**Forum mondial de l'harmonisation des Règlements
concernant les véhicules**

Groupe de travail de l'éclairage et de la signalisation lumineuse

**Simplification des Règlements ONU concernant l'éclairage
et la signalisation lumineuse****Proposition de complément au nouveau Règlement ONU
relatif aux dispositifs de signalisation lumineuse****Communication de l'expert de l'Allemagne***

Figure 1
Disposition type pour la mesure de la luminance produite par l'effet du soleil (effet fantôme)

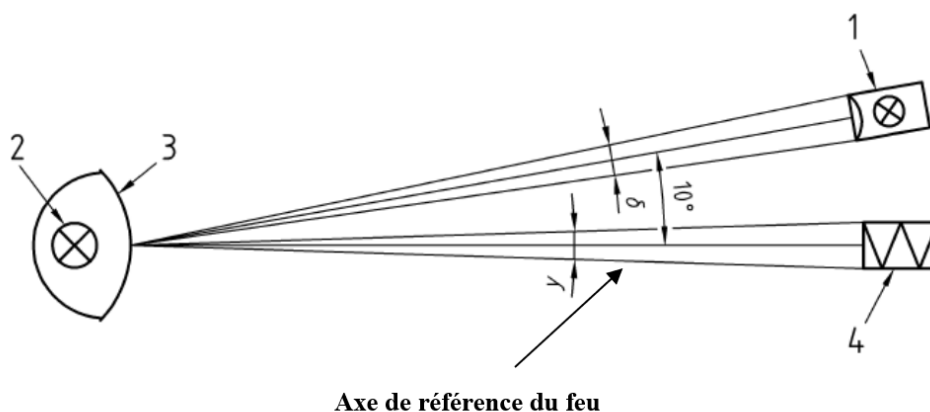
Conformément à la figure 1 ci-après, la source lumineuse reproduisant l'effet du soleil est un projecteur dont la température de couleur proximale est comprise entre 4 500 K et 6 500 K.

La lumière du projecteur doit, au minimum, illuminer la surface de sortie de la lumière de l'unité optique avec un éclairement E de 40 000 lx et une uniformité de 10 % (dans la surface de sortie de la lumière).

L'axe de référence du feu et l'axe du projecteur doivent former un angle de 10° .

Le plan formé par les deux axes doit être un plan vertical fonctionnel. Le projecteur doit être positionné de sorte à diffuser la lumière par le dessus du feu de signalisation.

Les mesures de l'effet du soleil (effet fantôme) dépendent fortement de la géométrie de l'opération de mesure. Pour obtenir des mesures comparables, la distance recommandée est de 10 m.

Cette distance peut être raccourcie à condition que les exigences d'uniformité de l'éclairage produit par le projecteur soient respectées, de même que tous les autres paramètres mentionnés dans la présente annexe, et que le mode d'emploi de la tête de mesure le permette.

La tête de mesure utilisée pour déterminer la luminance doit être placée de telle sorte que l'axe de référence du feu et l'axe de la tête de mesure coïncident.
